Modulo per la presentazione delle osservazioni per i piani/programmi/progetti sottoposti a procedimenti di valutazione ambientale di competenza statale

ID: Codice procedura (ID_VIP/ID_MATTM):10844

Impianto per la produzione di energia elettrica da fonte eolica, costituito da 6 aerogeneratori della potenza complessiva di 37,2 MW, un sistema di accumulo da 25 MW e relative opere connesse in località "Rempillo" nel comune di Pitigliano (GR).

ALLEGATO alle OSSERVAZIONI all' IMPIANTO EOLICO denominato REMPILLO nel COMUNE di PITIGLIANO (GR). Comp

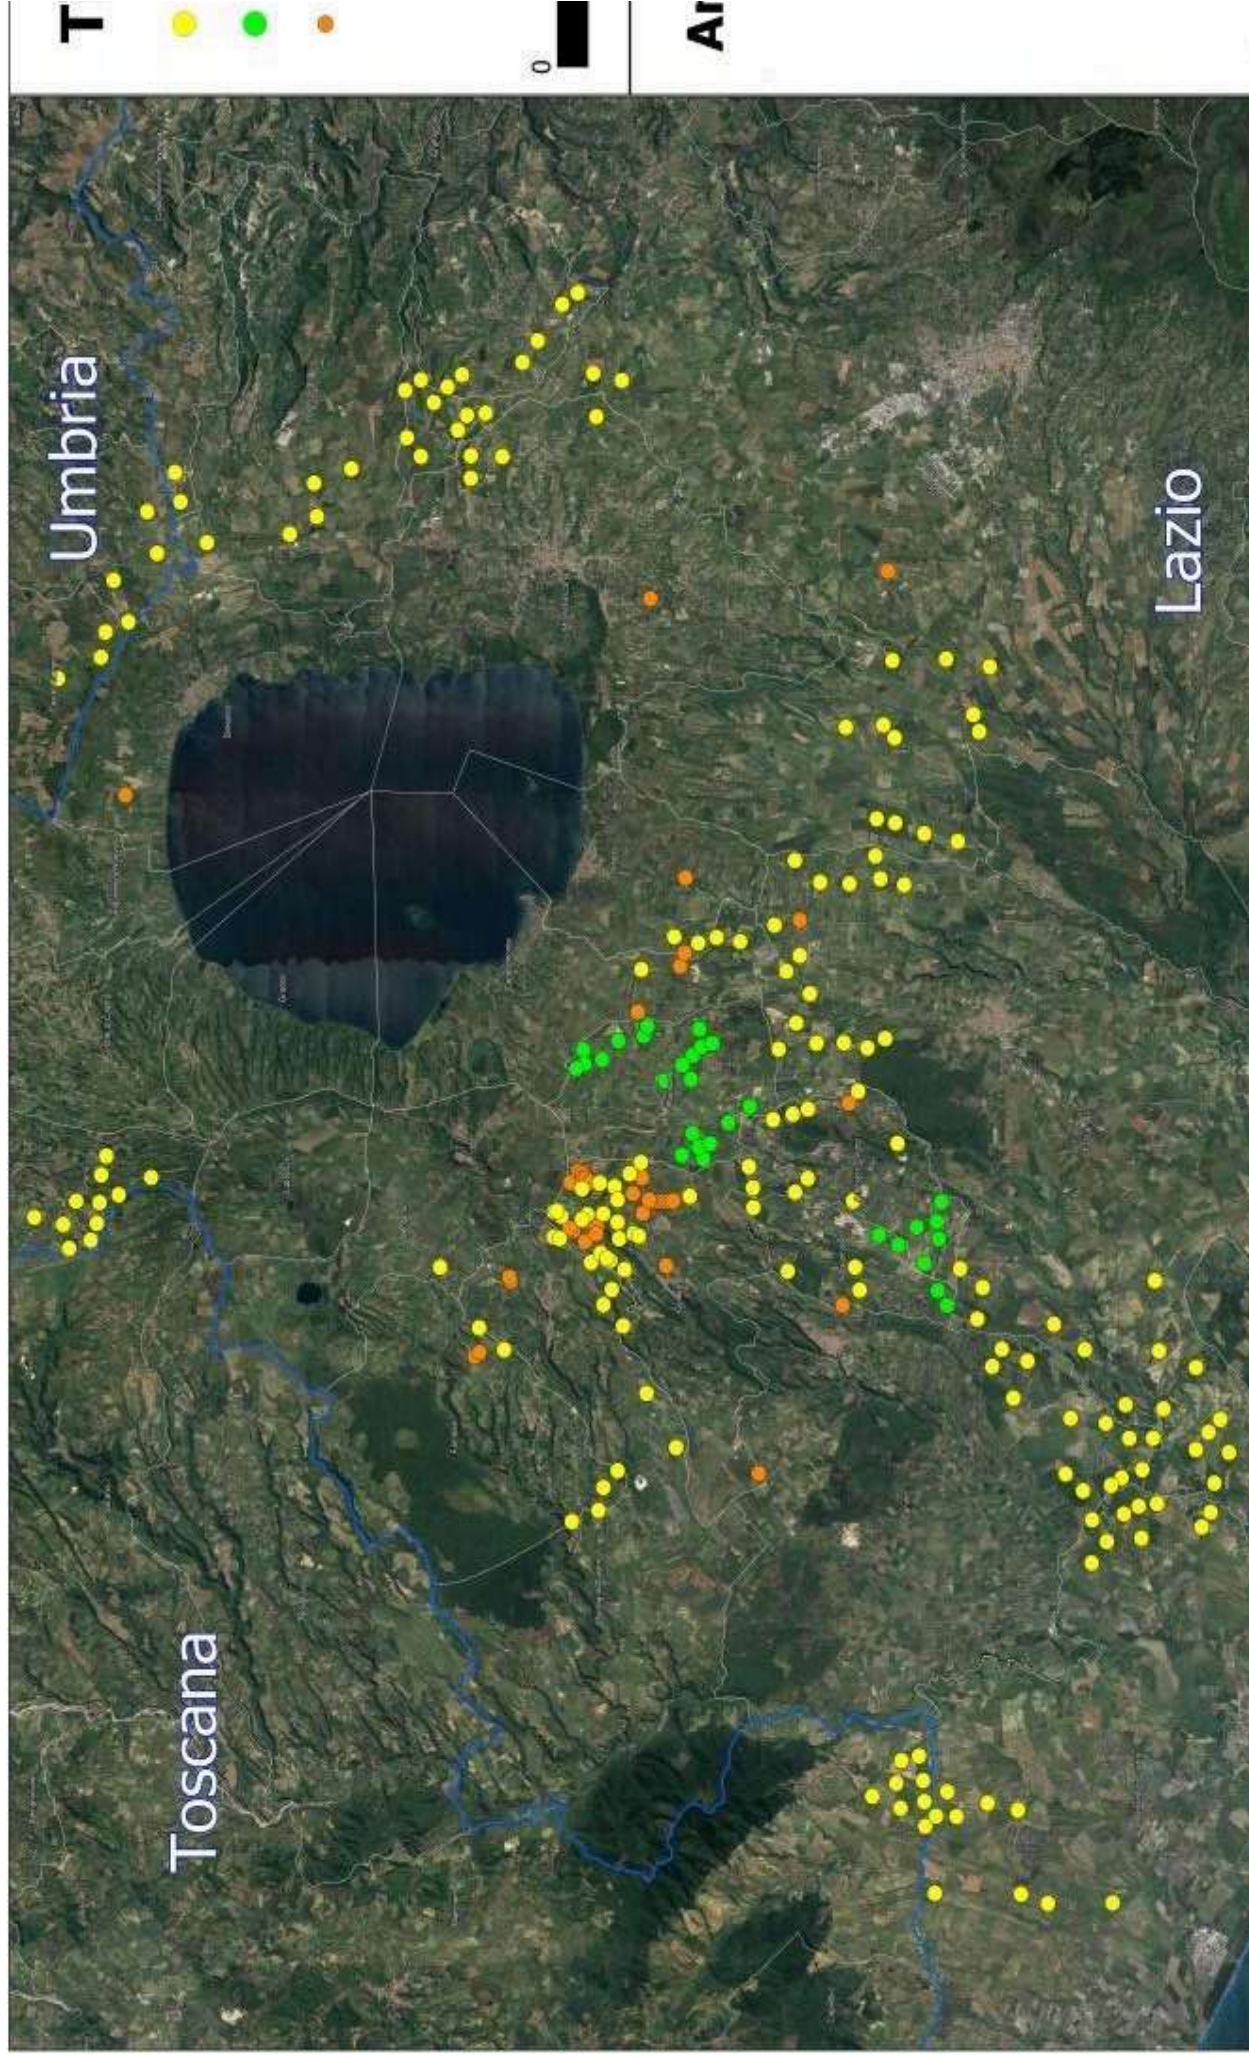
Inoltre, la zona in cui insisterebbe l’impianto eolico industriale Rempillo è compresa nelle fasce di rispetto di 3 km di diversi beni archeologici tutelati dalla parte II del Codice dei Beni Culturali (vedi Allegato, immagine n. 3). Inoltre le pale P04 e P05 ricadono all’interno di un’area archeologica che la Proponente vorrebbe cancellare per il semplice fatto che non è riportata nel documento regionale ma nel documento provinciale come meglio dettagliato nell’Osservazione n. 5. Alla luce di quanto documentato appare chiaro quindi che la collocazione dell’impianto non ha tenuto conto alcuno dei vincoli dell’area nella quale è stato progettato e l’inserimento dell’impianto eolico nel paesaggio e sul territorio non è corretto (Allegato IV delle Linee guida nazionali di cui al D.M dello Sviluppo economico del 10.09.2010).

- h) Le zone di interesse archeologico evidenziate nell'immagine n. 3 a cui si aggiungono anche l'importante abitato protostorico di Sorgenti della Nova e Ruderii del Castello altomedioevale che si trovano a circa 4 km dalle aree in cui è stato progettato l'impianto eolico industriale. Poco più lontano i resti del castello medioevale “Morrnacchio”. Nell'area vasta le preziose necropoli eneolitiche (Poggi Alti) ed etrusche di Pitigliano, Sovana e Sorano.
